GODTHÅBSVEJ

Forslag til lokalplan i supplerende høring

**Supplerende høring
fra 11. december 2013 til 3. januar 2014**

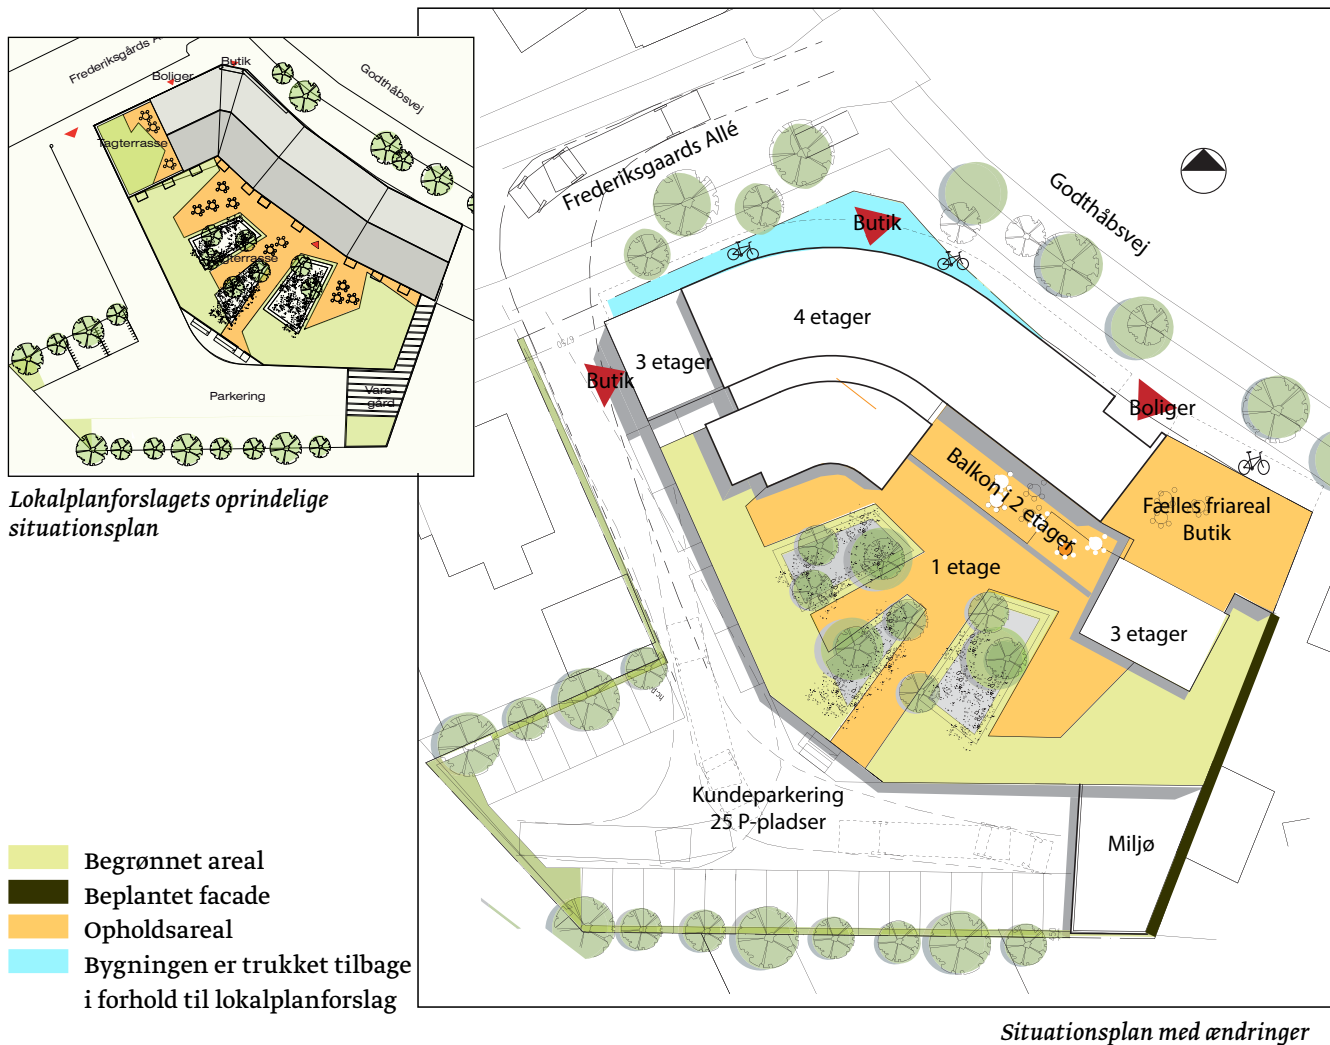
- Projektets udformning omdisponeres, så bygningskroppens hjørne ændres til en bue og bebyggelsen trækkes ca. 5 m tilbage fra vejlinje mod Frederiksgårds Allé, vist med blå på tegning, så der kan bevares friareal på hjørnet. Det vil give færre skyggegener om morgenen og midt på dagen.

- Tagterrassen mod Frederiksgårds Allé fjernes og erstattes af balkonterrasser, der placeres på bygningens sydside mellem to udbygninger, vist med orange på tegning, der bliver fælles opholdsareal for beboerne.

- Den faste belægning på terrassen over butikken vil primært blive placeret langs bygningens sydfacade, og der anlægges et bredt plantebælte langs terrassens kant, vist med lys grøn på tegning, sådan at indbliksgener mindskes.

- For at begrænse støj fra parkering og varetransport opføres den enetages bygning med brandvæg ca. 50 cm fra skel mod øst (Godthåbsvej 203), vist med sort farve på tegning. Muren vil fungere som støjskærm og begrønnes, så den kommer til at fremtræde som en grøn væg.

- Opholdsareal for butikens ansatte placeres, inden for almindelig husdybde, på taget af den treetagers bygning mod Godthåbsvej.
- Tagene udføres som grønne tage, der forsinket ned-sivning af regnvand.

- Facaden opdeles i mindre enheder og udformes med franske altaner og skodder, som vil give facaden variation. Stueetagen har vinduer til butikken.
- Maksimal bygningshøjde reduceres til 16 meter.
